Oggetto: Impianto fotovoltaico e relative opere di trasporto e cessione energia prodotta di 13,739 MW – Ditta proponente San Giorgio Energia srl (p.IVA 12881860964) con sede in Milano, via Lanzone n. 31– ubicazione Contrada “Pirazzo” - Sogliano Cavour al foglio 7 particelle 395, 400, 401, 397, 394 ,329, 396, 393, 392, 719, 331, 408, 409, 410, 411, 413, 414, 415, 809, 811, 817, 815, 813 e nel territorio del Comune di Cutrofiano al Fg.9, p.lla 575, della potenza di 13,739 MW

OSSERVAZIONI

ITALIA NOSTRA – SEZIONE LECCE

COMITATO TECNICO SOGLIANESE

FIG. 1 A - VIABILITÀ DI PREVISIONE DEL P.R.G. E RELATIVE FASCE DI RISPETTO
LIMITI AREA IMPIANTO FOTOVOLTAICO

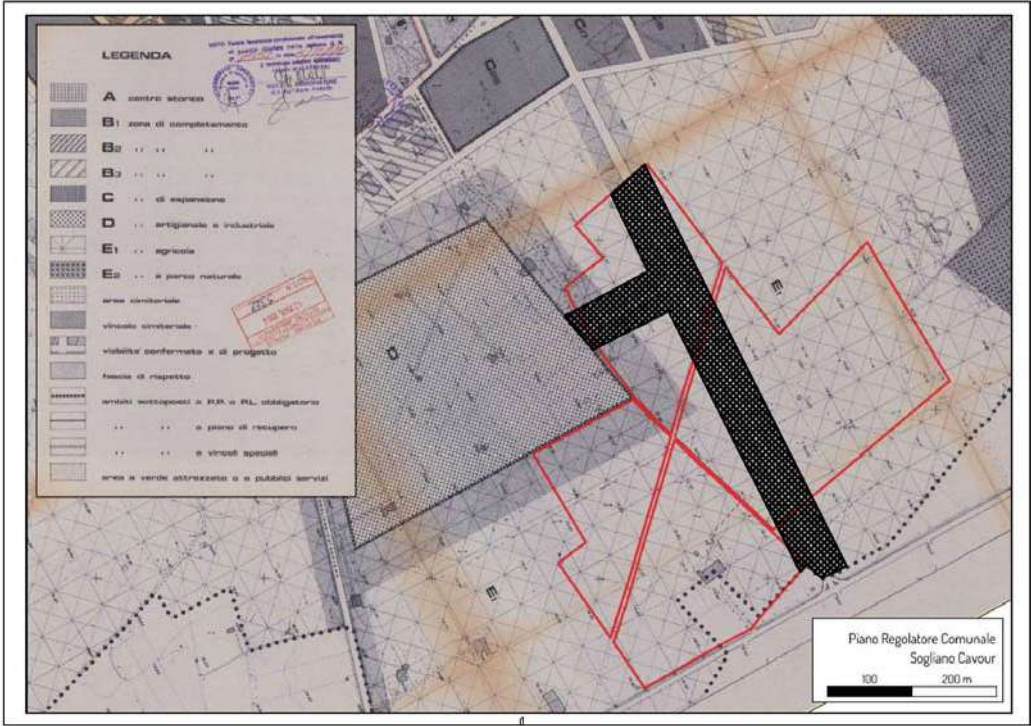
Come riportato dagli stessi progettisti nello stralcio planimetrico del PRG alla pagina 46 della Relazione Tecnica Descrittiva allegata al progetto, i campi 1 e 2 sono considerevolmente interessati dalla predetta viabilità di previsione a servizio del P.I.P. la quale costituisce completamente della viabilità attuale, che ad oggi risulta troncata all'intersezione con la Via Comunale San Nicola da Tolentino.

Per quanto sopra si ritiene di poter correttamente affermare che le viabilità e le relative fasce di rispetto alle stesse, previste dal PRG ed interessanti i campi n. 1 e n. 2 di progetto, NON SIANO DA CONSIDERARSI ALLA STREGUA DI AREE AGRICOLE, ma bensì costituiscano ovviamente INDISPENSABILE COMPLETAMENTO DELLA VIABILITA' a servizio del Piano degli Insediamenti Produttivi, quindi AREE NON IDONEE all'ospitalità di campi fotovoltaici in quanto non comprese tra quelle di cui al punto 1 della lettera c) ai sensi del art. 20 c.8 lett. c)ter del D. Lgs 199/2021.(1)

Il progetto, "asfaltando" di pannelli l'intierezza dell'area a disposizione, NON RISPETTA neanche i distacchi imposti per le strade di tipo F, quale è la Via Comunale San Nicola da Tolentino, e quindi le fasce di rispetto dalla tipica finalità volta ad assicurare eventuali esigenze pubblicitiche di allargamento delle strade. É chiaro, infatti, che ipotetici futuri allargamenti delle sedi stradali incontrano difficoltà a fronte della presenza di elementi di qualsivoglia genere e ancor di più in presenza di una tecnologia complessa quale quella proposta, non equiparabile certamente ad un impianto tecnologico di modesta e provvisoria entità. Il divieto previsto dall'art. 16 C.d.S., riguarda, infatti, non solo le nuove costruzioni, ma altresì le ricostruzioni e i manufatti di qualsiasi tipo e materiale che possano impedire che il principio per cui il distacco fu costituito, possa di fatto essere posto in essere.

Pertanto la rete viaria e le relative fasce di rispetto, nonché le aree costituenti fascia di rispetto del PIP, come sancite dal Piano Regolatore Generale vigente dovranno essere escluse dalla progettazione inquanto non agricole e quindi NON IDONEE.

FIG. 1 C - FASCIA DI RISPETTO STRADA COMUNALE S. NICOLA DA TOLENTINO

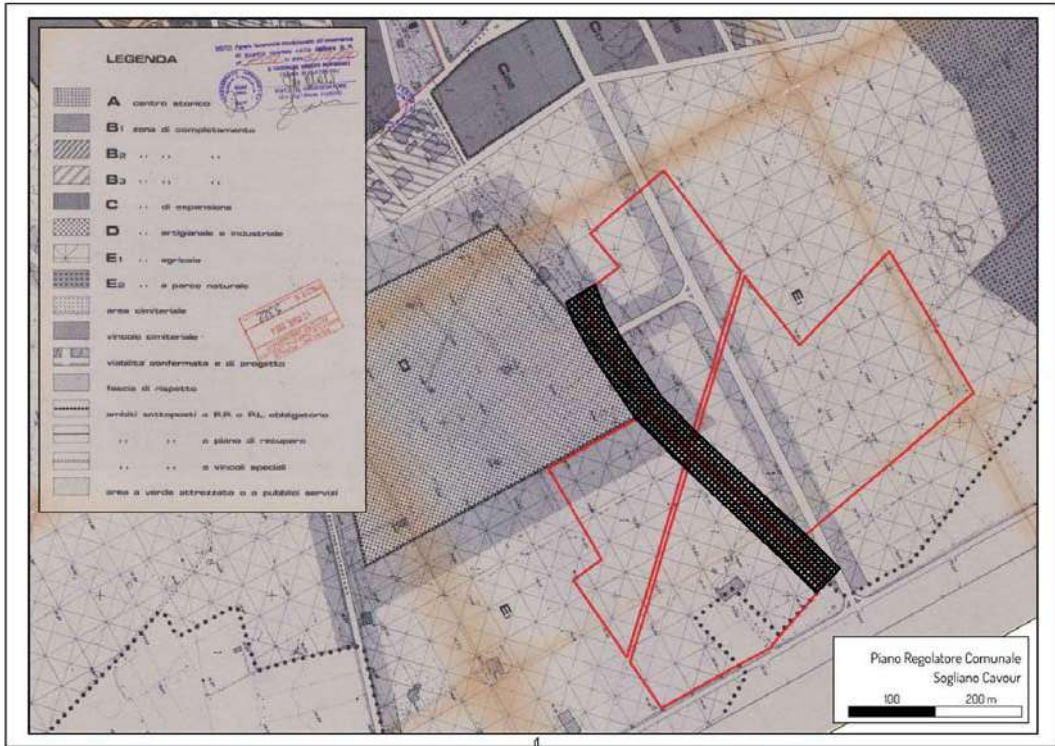
Alla stessa stregua sono da considerarsi le fasce di rispetto della profondità di metri 50,00 poste intorno all'area P.I.P., anch'esse non CLASSIFICATE strettamente AGRICOLE dal PRG vigente e quindi anch'esse AREE da ritenersi NON IDONEE all'allogamento di campi fotovoltaici, inquanto anche queste ultime da considerarsi non comprese tra quelle di cui al punto 1 della lettera c) ai sensi del art. 20 c.8 lett. c) ter del D.Lgs 199/2021. (1)

(FIG. 2) – DETTAGLIO DELLO STUDIO IDRAULICO redatto dalla AUTORITA' DI BACINO PER IL COMUNE DI CUTROFIANO E PARTE DEI COMUNI LIMITROFI NEL GIUGNO DELL'ANNO 2014 – SI NOTI L'INDICAZIONE DI AREA A MEDIA PERICOLOSITÀ IDRAULICA DELLA VALLE DEL "PIRAZZO".

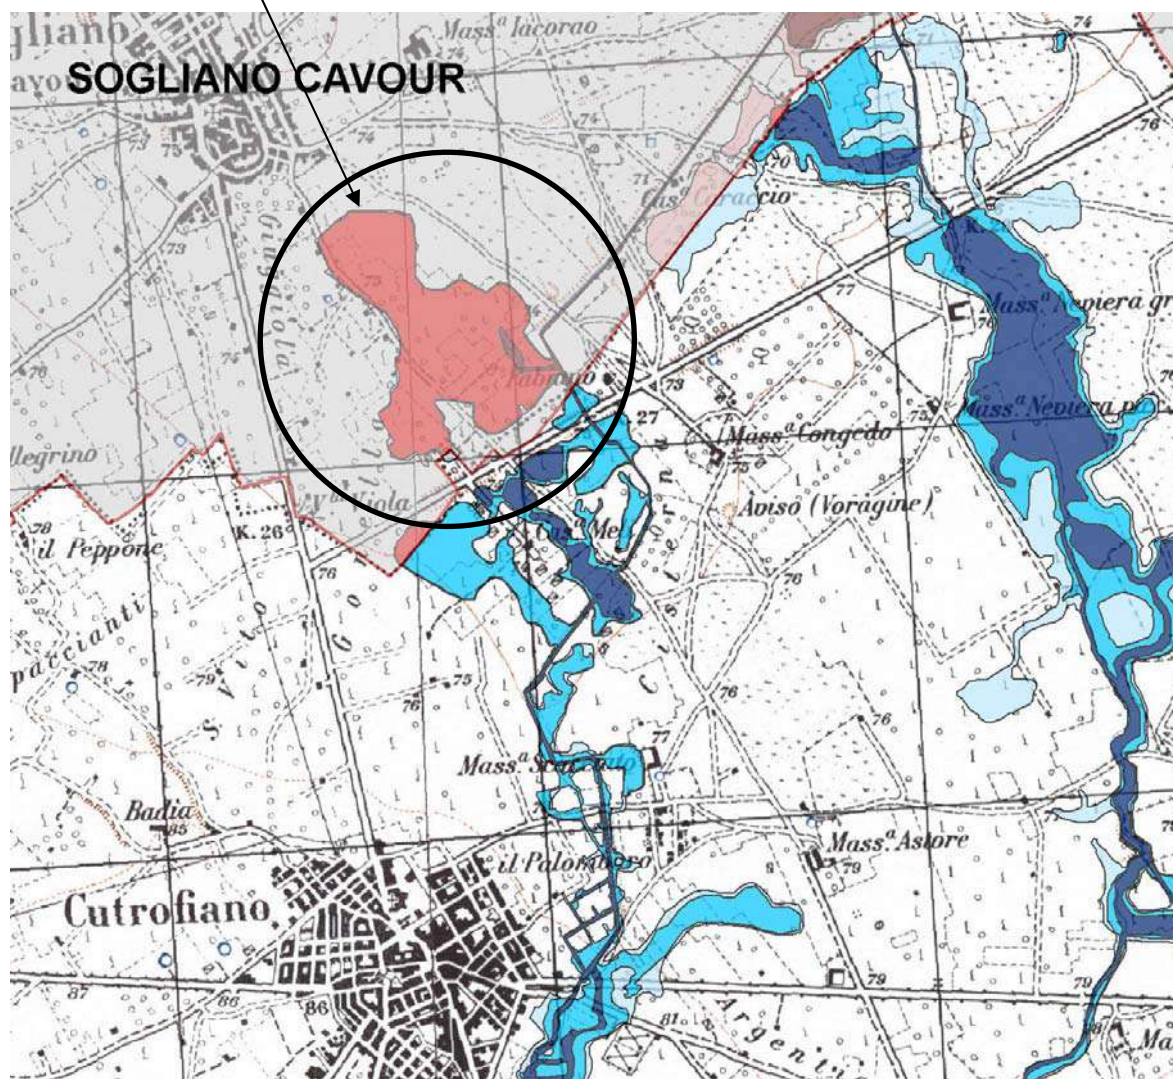
Ciò trova inequivocabile conferma nella planimetria allegata la quale si riferisce allo studio idraulico effettuato nel giugno del 2014 per la proposta di modifica al PAI, come in effetti modificato, studio, si badi bene, redatto dalla stessa AUTORITA' DI BACINO, per il territorio di Cutrofiano, interessato peraltro, seppur in minor porzione, dalla progettazione fotovoltaica. **(ALL. 2 e FIG.2)**

a smentire categoricamente quanto affermato dai progettisti nella relazione Idrologica e idraulica allegata al progetto, provvede la predetta cartografia elaborata per l'aggiornamento del PAI in agro di Cutrofiano nel recente 2014, la quale riporta pedissequamente la Piana "Pirazzo" come **INTERAMENTE INTERESSATA DA MEDIA PERICOLOSITA' IDRAULICA. (ALL. 2 e FIG.2)**

(FIG. 3A) – STRALCI CARTA TECNICA REGIONALE N. 526074 E N. 526071.

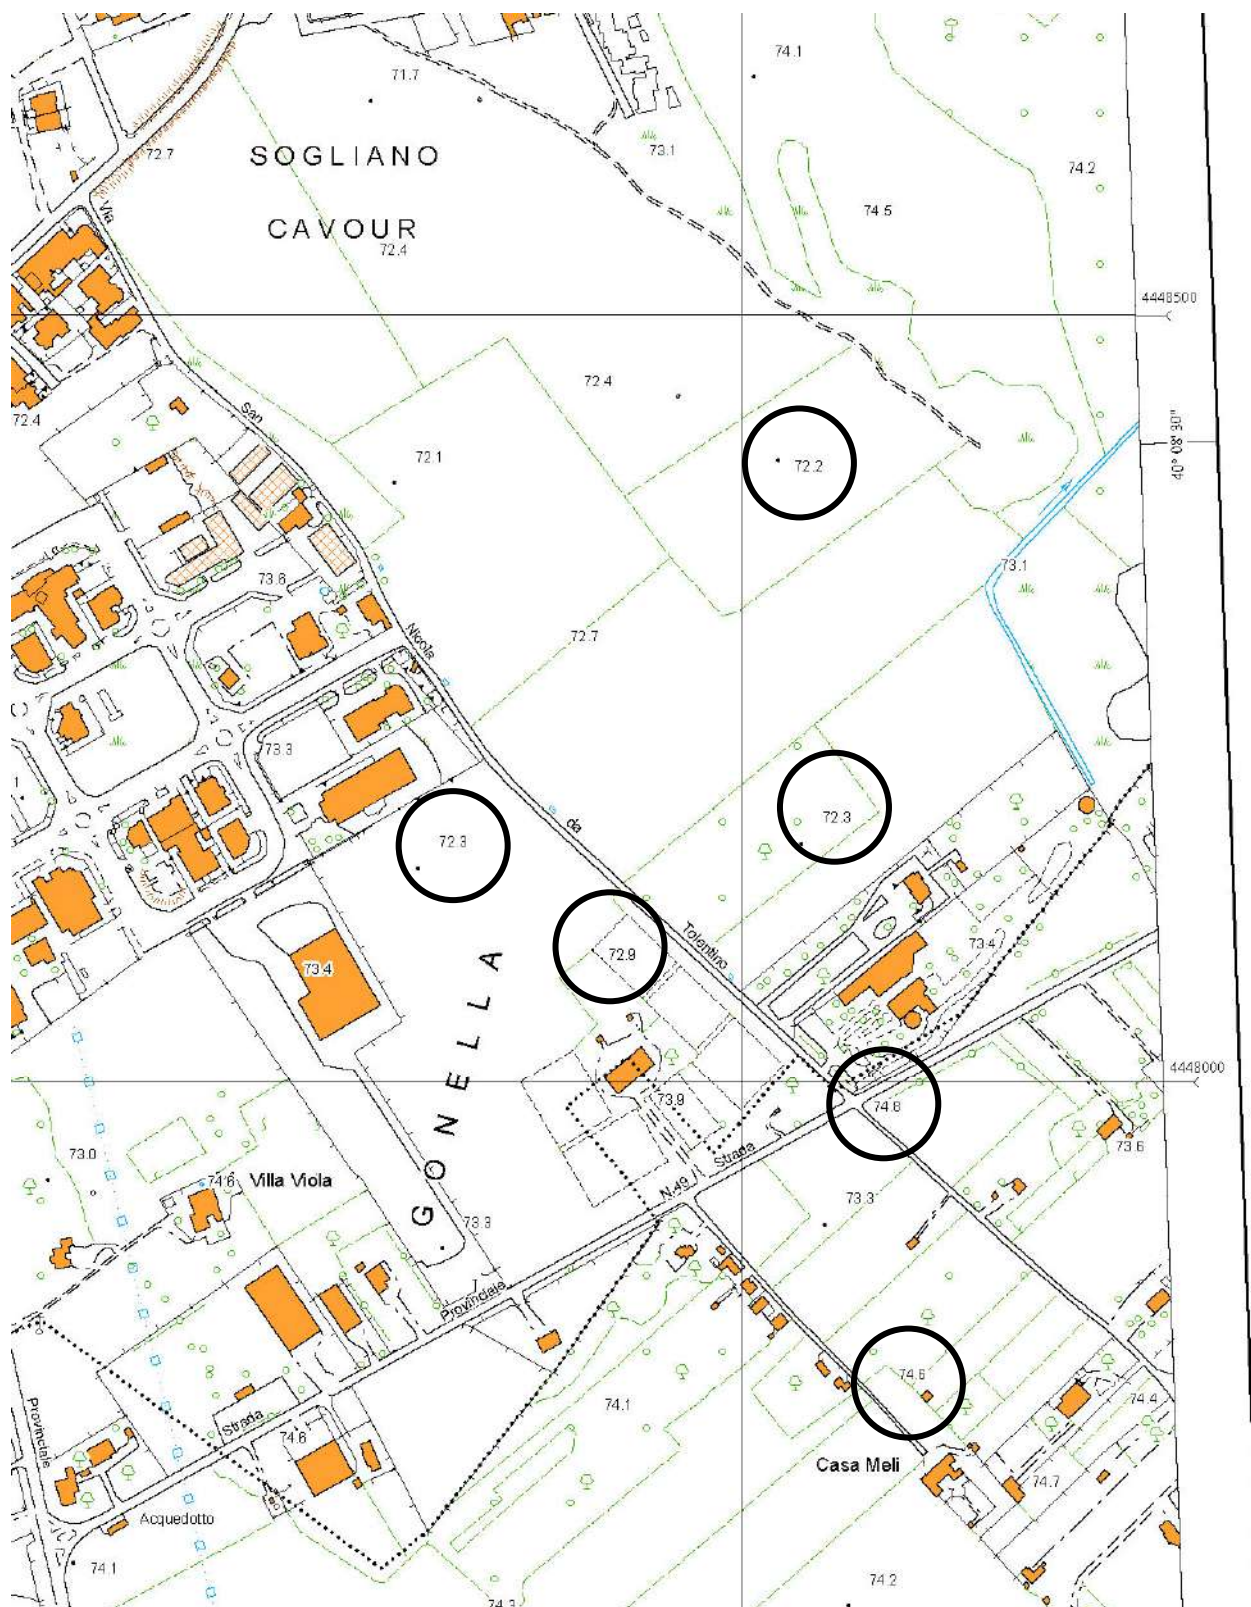
Dai piani quotati della Carta Tecnica Regionale n. 526074 e n.526071 **(FIG.3)**, anche chi non vorrebbe deve ammettere, in barba a qualsivoglia relazione idrologica e idraulica contenente improbabili "modellazioni bidimensionali", che **LA VALLE INTERESSATA DALL'IMPIANTO, POSTA AD UNA QUOTA SUL MARE DI 72 METRI, COSTITUISCE IL PUNTO ALTIMETRICAMENTE PIÙ BASSO PER CHILOMETRI INTORNO.**

La vasta depressione valliva risulta posta a quota inferiore di oltre SEI METRI DALLA PERIFERIA CUTROFIANESE POSTA A SOLI 500 METRI DI DISTANZA e SINO A 12 METRI dal centro cutrofianese posto ad una distanza di UN CHILOMETRO, dalla quale periferia il canale "Scacciato" raccoglie le acque dell'abitato e si avvia verso i terreni interessati dalla progettazione fotovoltaica, assoggettando la Valle alla CERTEZZA di dover svolgere, come di fatto GRAZIE A DIO sinora e da sempre svolge, la funzione di territorio servente del predetto comune, preservando gli abitati.

Fig. 3C - fascia di rispetto degli ulteriori contesti di cui alle componenti idrologiche - Reticolo idrografico di connessione della R.E.R. (Rete Ecologica Regionale) (art. 143, comma 1, lett. e, del Codice)

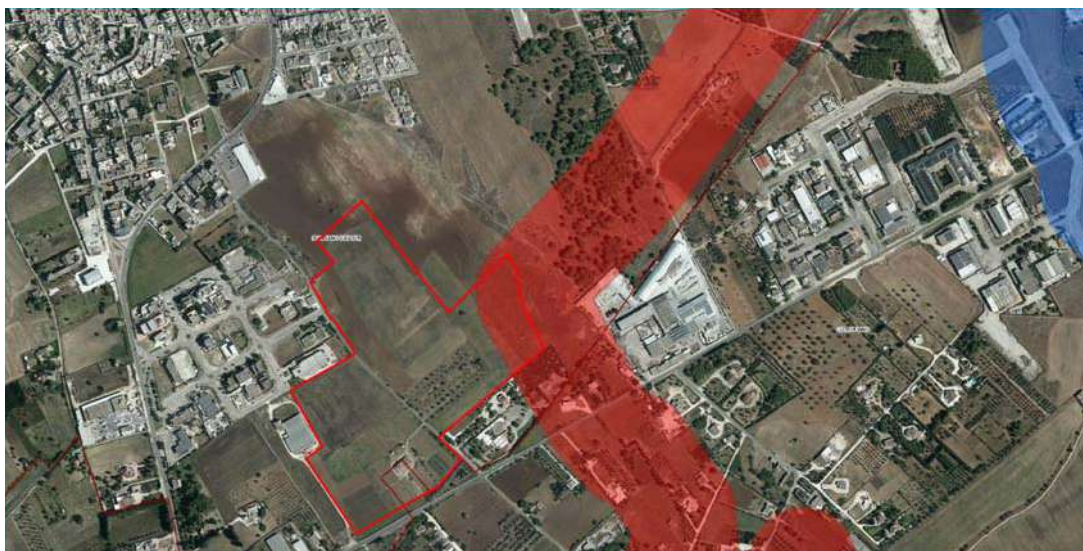
1) Reticolo idrografico di connessione della R.E.R. (FIG. 3C)

2) Ulteriori contesti di cui alle componenti botanico-vegetazionali (FIG. 3D)

NE DERIVA CHE I CAMPI 1 E 2 SONO STATI PROGETTATI SENZA TENER CONTO DELLE PRESCRIZIONI DI CUI AL PRESENTE CAPITOLO E QUINDI IN TOTALE VIOLAZIONE DEL PIANO REGIONALE DEL PAESAGGIO.

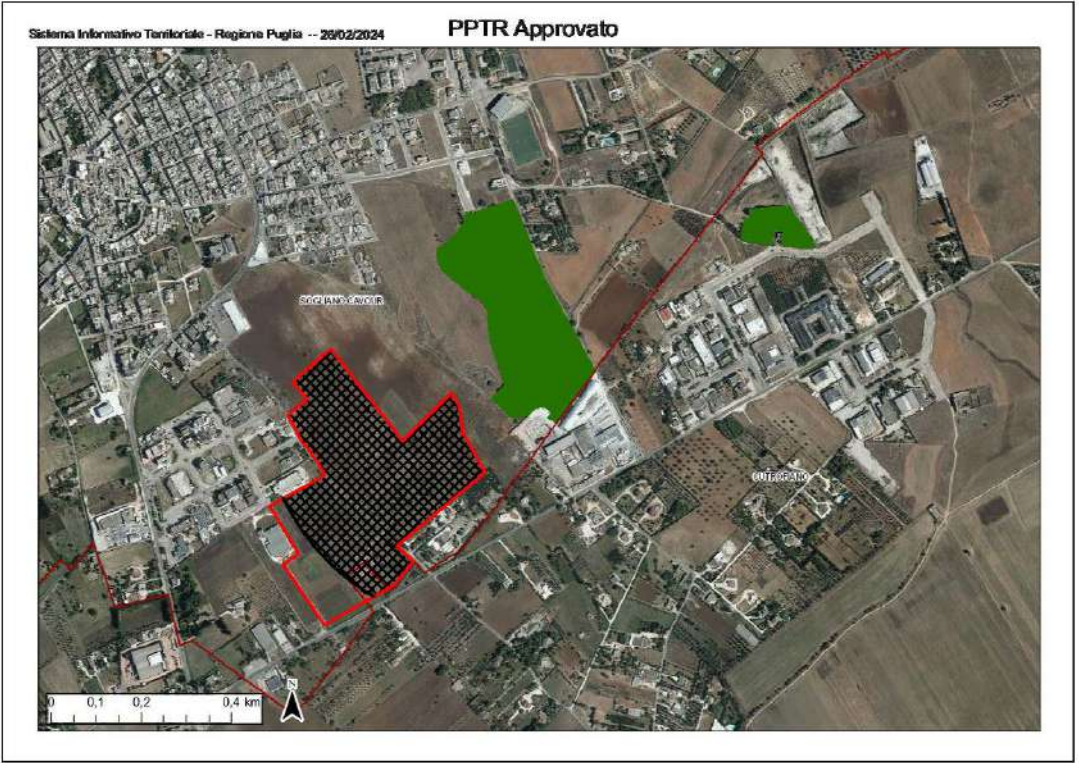
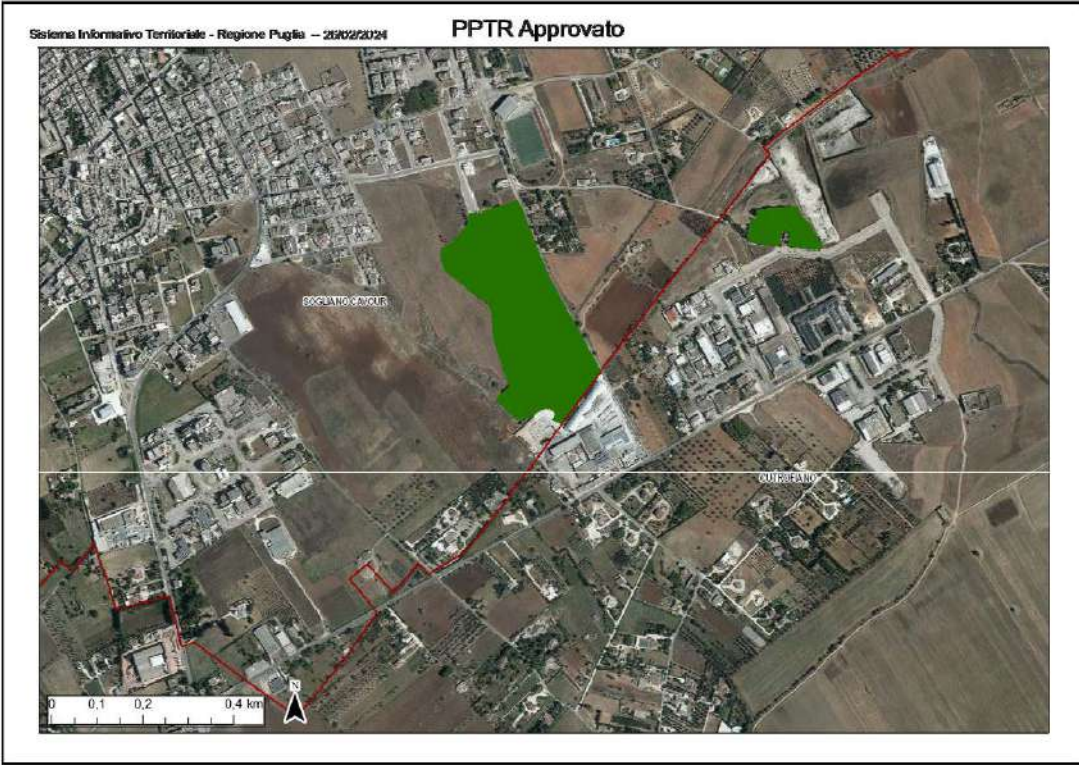
Ciò nonostante i campi contrassegnati nelle planimetrie di progetto con il numero 1 e 2 nonché parte del campo contrassegnato con il n. 3 e n.4 ricadono nella fascia di rispetto di metri 500 di cui all'art. 20 lettera C-quater del Decreto Legislativo 08.11.2021, n. 199 e s.m.i. (1) del bene paesaggistico c.d. "Bosco Caracciolo" o "Pineta Piccola", bene tutelato ex lege ai sensi della parte seconda del D. Lgs. 42/2004, e PERTANTO DETTA FASCIA, ancorché ricadente nei 500 metri dalla zona PIP, È SOTTRATTA ALLA POSSIBILITÀ DI POSIZIONAMENTO A TERRA DI IMPIANTI DEL TIPO CONSIDERATO (FIG.4 A) - (FIG. 4B):

Per quanto sopra esposto, le aree interessate dai campi n. 1 e n. 2 e parte delle aree interessate dal campo n. 3 e n. 4 RISULTANO ESCLUSE dalle superfici agricole idonee all'allogamento di parchi fotovoltaici.
